改善措置事項説明図 ①

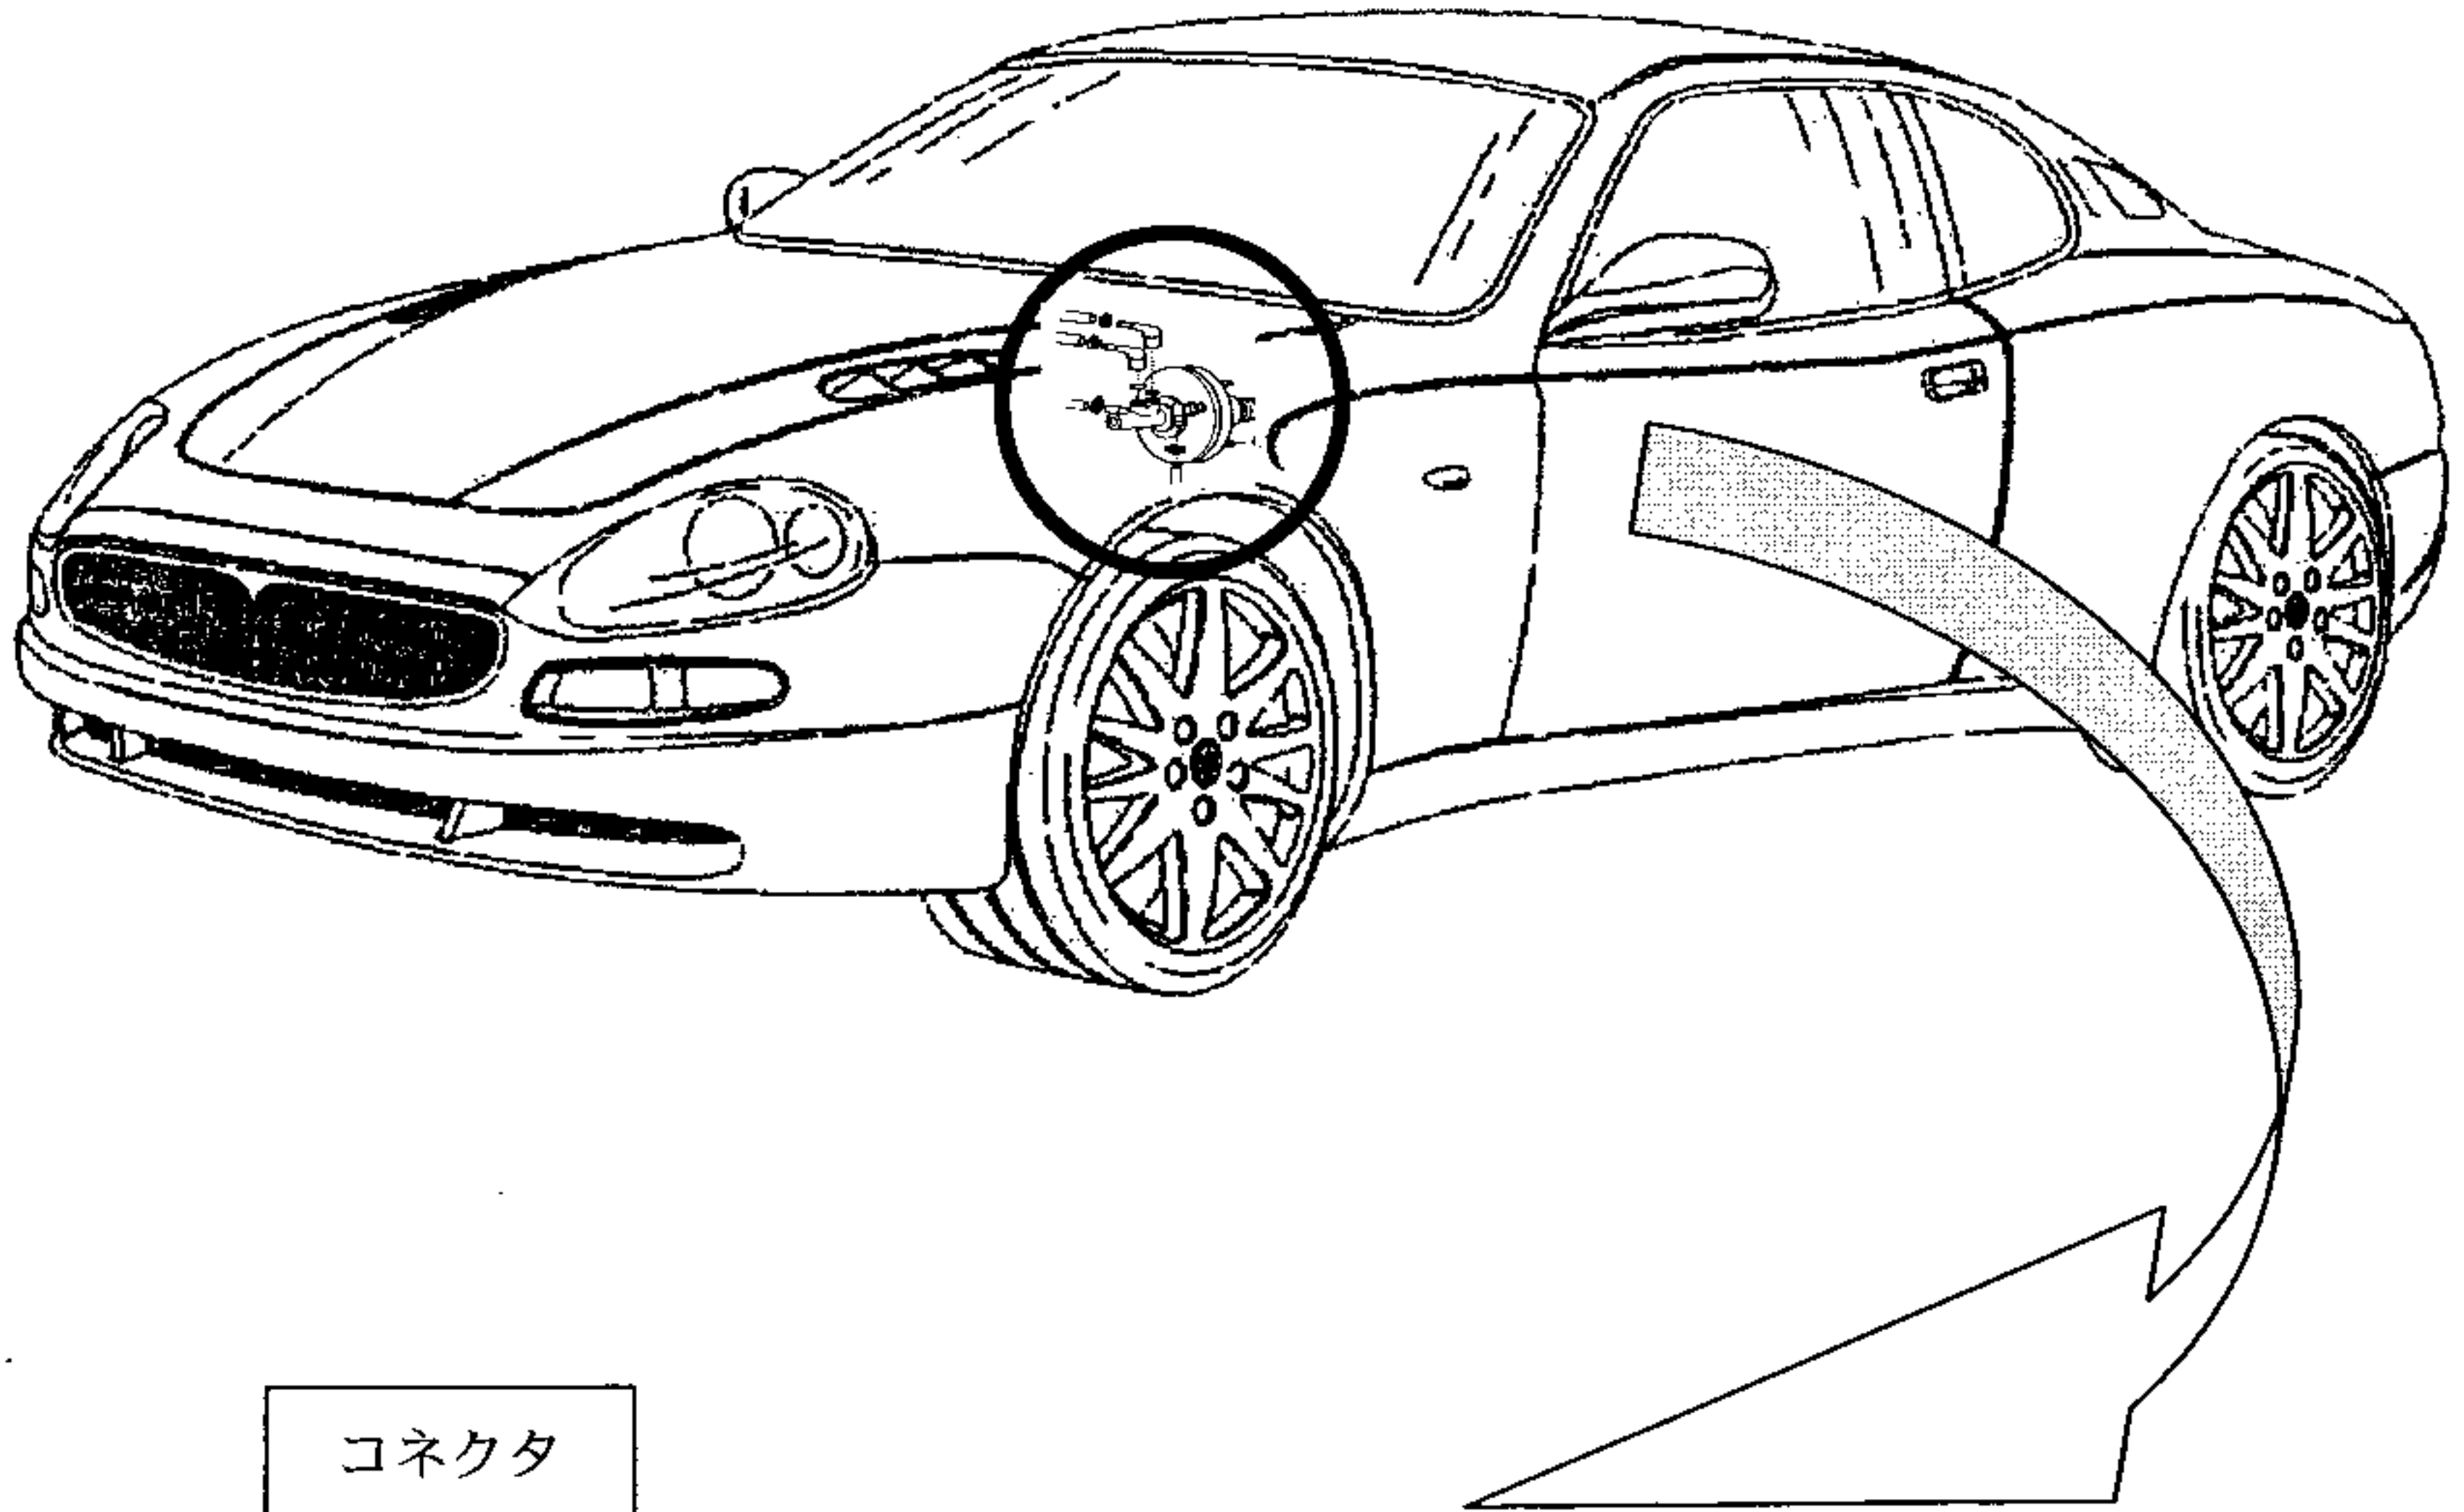
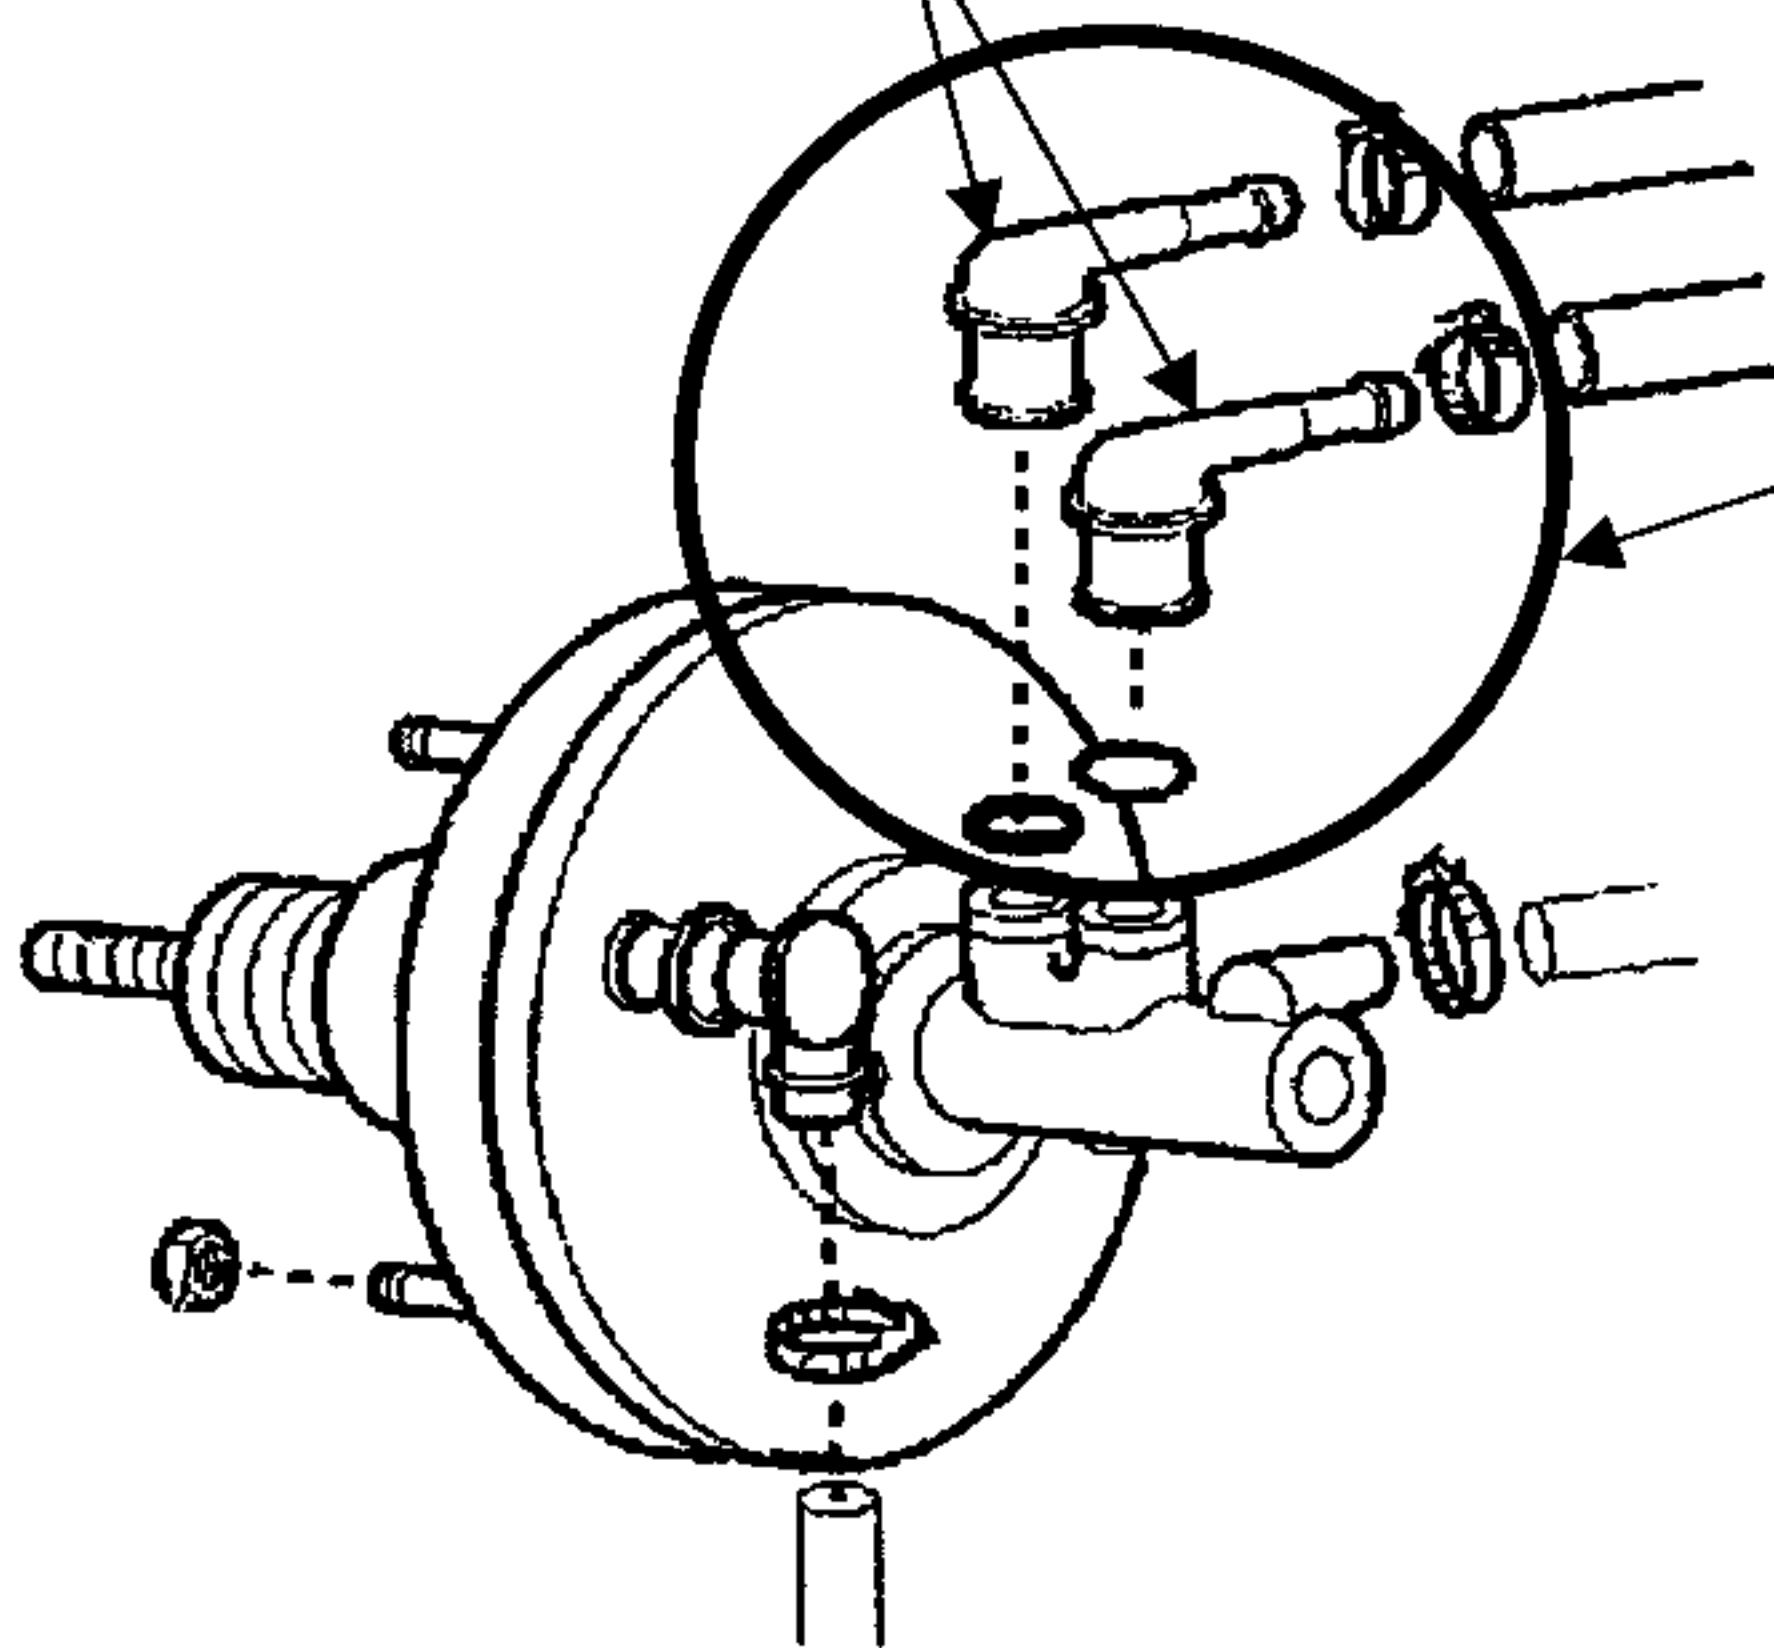
基準不適合発生箇所 ①

制動装置において、ブレーキマスターシリンダーとブレーキ液リザーバタンク間のホースを接続するコネクタの強度が不適切なため、そのままの状態で使用を続けると、当該コネクタに亀裂が発生し、最悪の場合、ブレーキ液が漏れて制動力が低下するおそれがある。

改善の内容

全車両、当該コネクタを対策品と交換する。
